Oggetto: Riesame con valenza di rinnovo e modifica non sostanziale dell'Autorizzazione Integrata Ambientale rilasciata con D.D. n. 180 del 29/06/2012 per l'impianto IPPC 6.4b ubicato nel comune di Poggiomarino (NA), Via Longola, 2.
Società Felice Conserve s.r.l.
Trasmissione verbale Conferenza di Servizi.

VERBALE DELLA CONFERENZA DI SERVIZI
Art.14 e seguenti L.241/90 e s.m.i.
SEDUTA DEL 08/02/2023

OGGETTO: Riesame con valenza di rinnovo e modifiche non sostanziali dell'Autorizzazione Integrata Ambientale rilasciata con D.D. n. 180 del 29/06/2012 per l'impianto IPPC 6.4b ubicato nel Comune di Poggiomarino (NA) - Via Longola, n. 2.

Richiesta chiarimenti e integrazioni per CdS istruttoria del 8 febbraio 2023

Figura 1

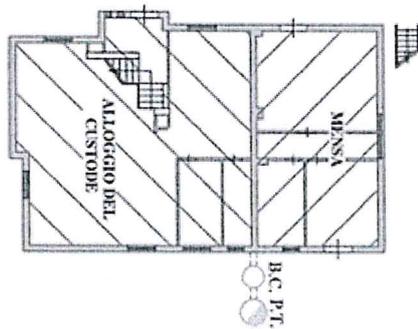
- b. Nella palazzina alloggio del custode e mensa (di cui si riporta un estratto planimetrico della tavola T – figura 1), non vengono indicati i servizi igienici ed eventuali altri scarichi della palazzina. A servizio di tale palazzina vi sono B.C. e P.T. che in legenda risultano essere Bacino chiarificatore e Pozzo a tenuta e da quest'ultimo vi è uno scarico giallo (percorso acque depurate) che recapita nel canale di collegamento allo scarico provinciale di acqua depurata.

- **Chiarire** il recapito finale dei servizi igienici e rendere congruenti gli elaborati presentati (scheda H, allegato Y1, tavola T) in quanto discordanti tra di loro. Ad es., le vasche a tenuta sono dichiarate in n. di 2 ma in Tavola T ne sono rappresentate 4. Si rappresenta inoltre come per le vasche a tenuta non devono essere previsti flussi in uscita in quanto i reflui in esse raccolte sono destinati a smaltimento come rifiuto.

Figura 2

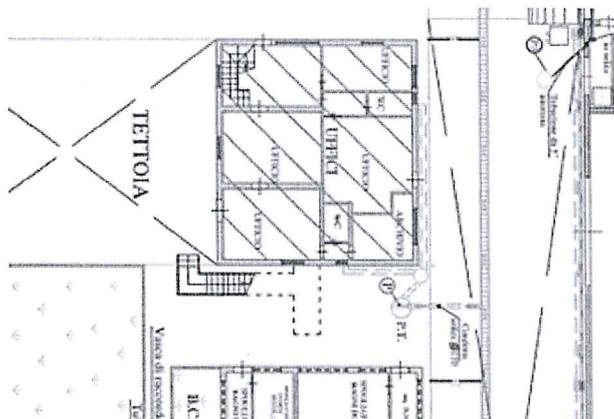
Mentre nella palazzina uffici (di cui si riporta un estratto planimetrico della tavola T – figura 2) i servizi igienici recapitano in P.T. (pozzo a tenuta) per poi confluire nella griglia che raccoglie le acque di piazzale e di lavorazione.

Figura 3

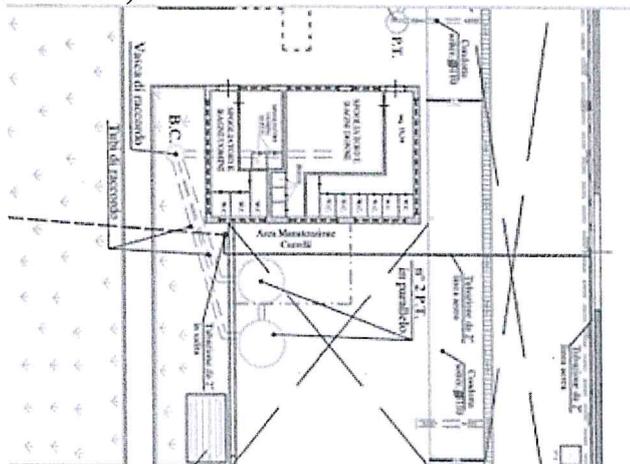
Sono altresì presenti spogliatoi e bagni per uomini e donne (di cui si riporta un estratto planimetrico della tavola T – figura 3) le cui acque reflue recapitano prima in B.C. (bacino chiarificatore) per poi confluire in due P.T. (pozzi a tenuta).
